Acta N° 01-Preguntas- Respuestas y Aclaraciones
CODIGO “LPI-CZ6S-2020-001-PI”

**“PROVISIÓN, TRANSPORTE, ENTREGA, DESCARGA, INSTALACIÓN, PUESTA EN
FUNCIONAMIENTO, CAPACITACIÓN, MANTENIMIENTO Y GARANTÍA EXTENDIDA DE UN
EQUIPO DE RESONANCIA MAGNÉTICA DE 1,5 TESLAS PARA EL SERVICIO DE
IMAGENOLOGÍA DEL HOSPITAL GENERAL VICENTE CORRAL MOSCOSO DE LA
COORDINACIÓN ZONAL 6- SALUD”**

Imagen 2. Medición Puesta en tierra en la primera varilla de la malla = 0.042 Ohms.

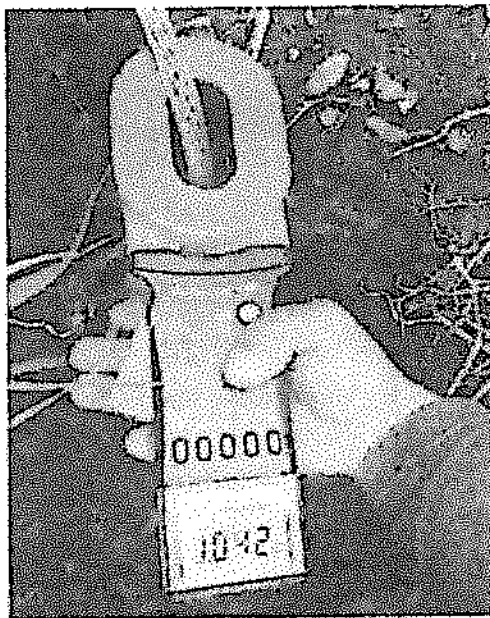
Pregunta / Aclaración: Favor confirmar que el Hospital entregará a los oferentes, dentro del plazo de las respuestas de la presente licitación, el certificado que contenga la información de dicho valor.

Respuesta 57: No siendo obligación del Órgano de Contratación presentar el certificado solicitado, se adjunta en el ANEXO I del presente documento, el certificado de la medición de la malla a tierra otorgado por el contratista que realizó la adecuación de infraestructura para el equipo de resonancia magnética.

Cabe aclarar que el oferente adjudicado deberá garantizar el sistema de puesta a tierra según la necesidad del equipo y en caso de requerir modificar la existente correrá por cuenta del oferente adjudicado.

A-9

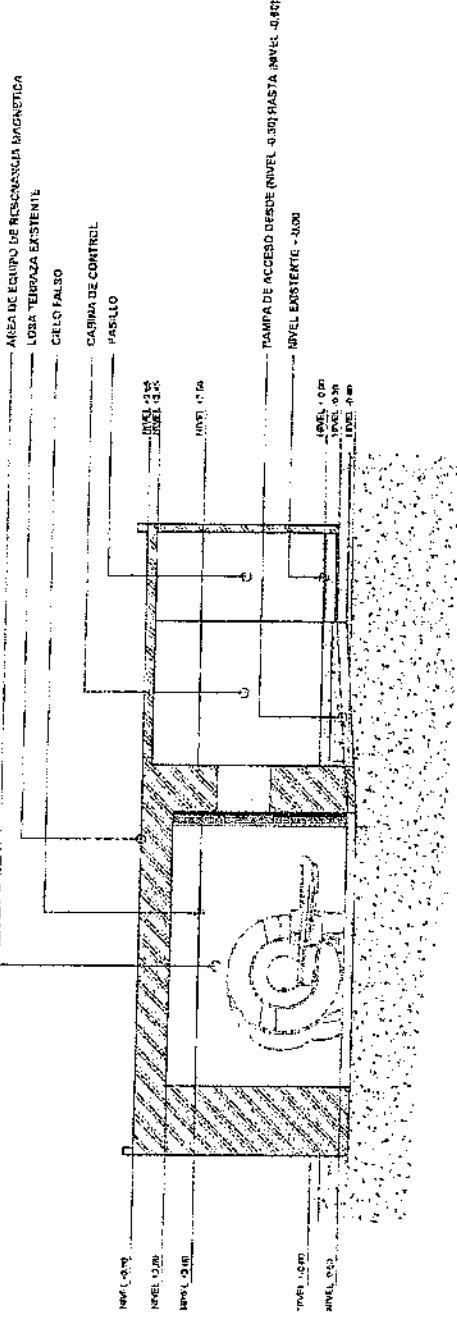
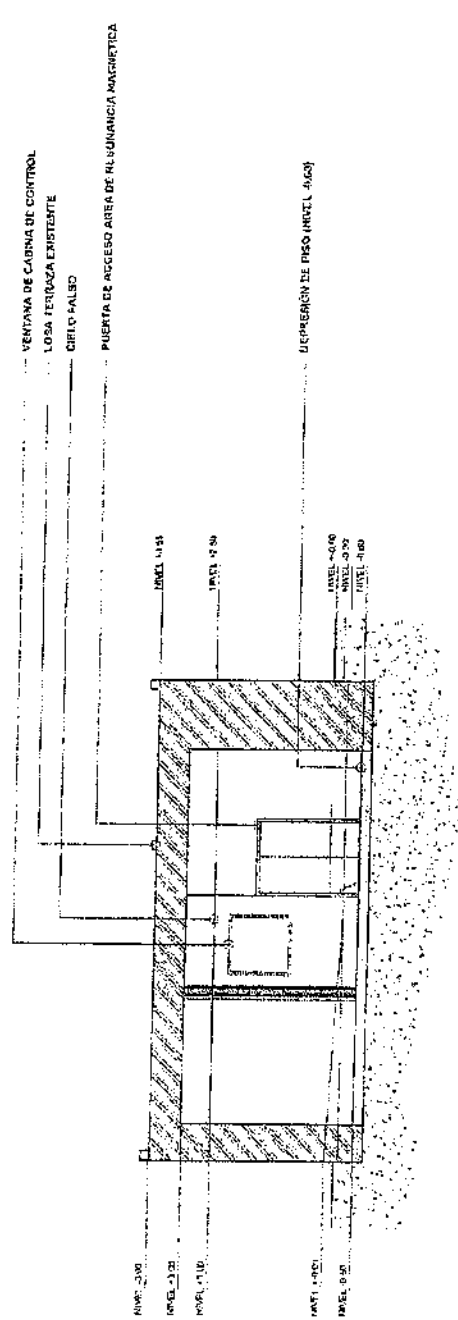
Se solicita información técnica de las losas, donde podría ser instalado el equipamiento del resonador objeto de contratación a fin de dar respuesta a las siguientes preguntas formuladas por los proveedores:

Por lo que se indica que la losa en donde será instalado el Chiller del equipo de resonancia si soportaría la carga ya esta es de hormigón cuyo espesor es de 0,60 cm según plano que se adjunta, así como las paredes que también son de hormigón cuyos espesores de las paredes perimetrales exteriores tiene un grosor de 1,40 cm y paredes interiores de 0,75 y 1,0. (Según plano que se adjunta).
